Městská část Praha 3
Úřad městské části
Havlíčkovo náměstí 700/9
130 85 Praha 3
Č.j.: UMCP3-326729/2022

Vysvětlení zadávací dokumentace č. 2 - dotaz k Podmínkám soutěže o návrh na vyústění Žižkovského tunelu na Tachovské náměstí - podle ustanovení § 98 zákona č. 134/2016 Sb., o zadávání veřejných zakázkách, v platném znění (dále jen „zákon“)

Číslo přílohy:	Název přílohy:	Měřítko:
2.a	VÝKRES TVARU PRAVÉ STĚNY	1:50

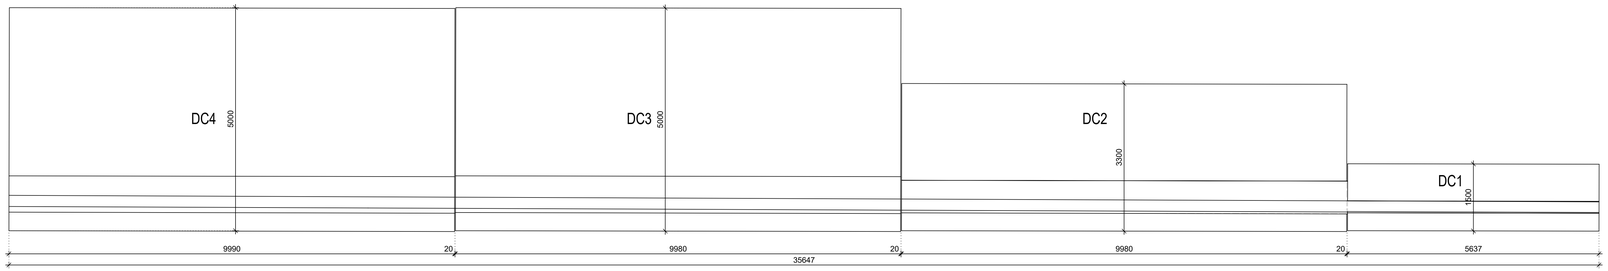
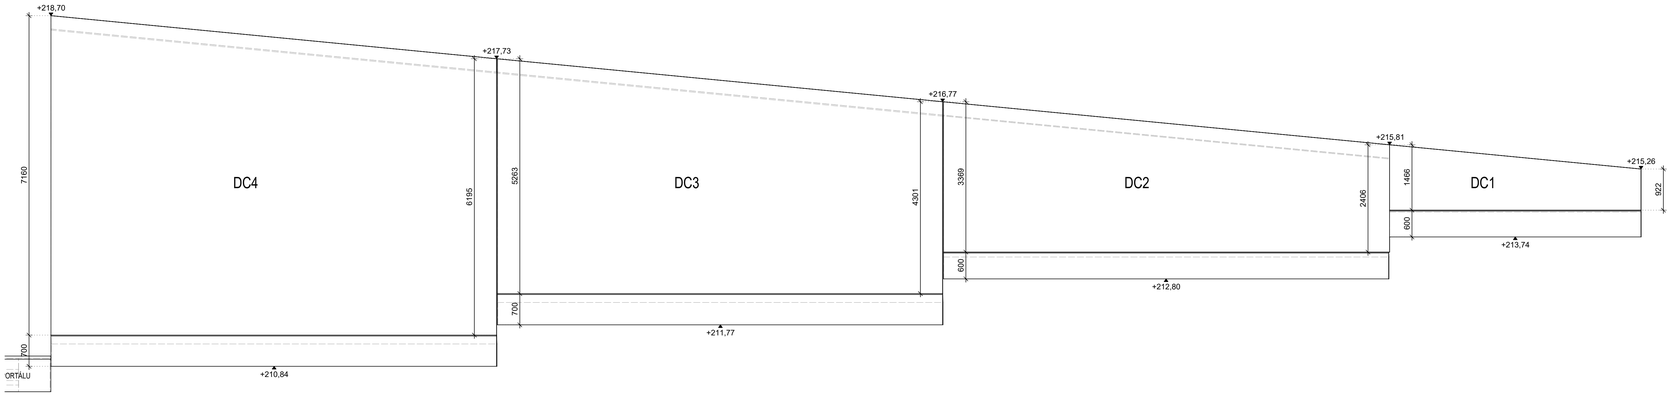
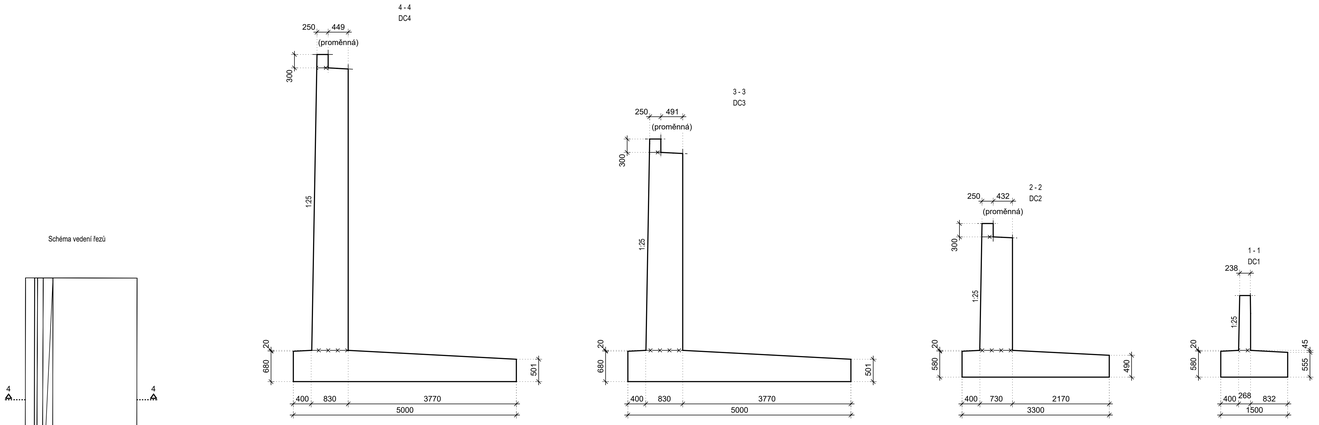
Dotaz č. 1 budou opěrné zdi děleny dilatačními spárami (v jakém rozmezí přibližně)?
Dotaz č. 2 budou se ve zdech nacházet jiné technologické otvory (např. rádlovací otvory nebo přípojky k sítím)?
Dotaz č. 3 můžete stručně nastínit technické řešení výstavby opěrek v návaznosti na okolní úpravy?
Dotaz č. 4 umožní toto stavebně technické řešení provádění řešení výtvarné části v součinnosti se stavebními pracemi (např. částečně již při šalováni opěrek)?
Dotaz č.5 lze při stavbě opěrek počítat s užitím betonové směsi, jejíž doba zrání bez ztráty nároku na pevnost umožňuje povrchové sochařské úpravy prováděné v řádu dní po odlití?
Dotaz č.6 do jaké hloubky opěrek bude umožněno kotvení výtvarných prvků?

K dotazu č.1 - Stěny jsou dilatovány cca po 10m (viz příloha - výkresy tvaru stěn pravé a levé).

K dotazu č.6 - Stěny mají hloubku 44cm při spodní části, v koruně 25cm, jsou ukončeny lemujícím betonovým prefabrikátem (viz příloha - výkres tvaru, kde jsou rozměry patrné). Při hloubce kotvení >60 mm může dojít ke kolizi s výztuží. Je třeba kotvení navrhnout s možností rektifikace, před vrtáním nedestruktivně zjistit přesnou polohu výztuže. Lze dodatečně řešit v případě vítězství v soutěži.
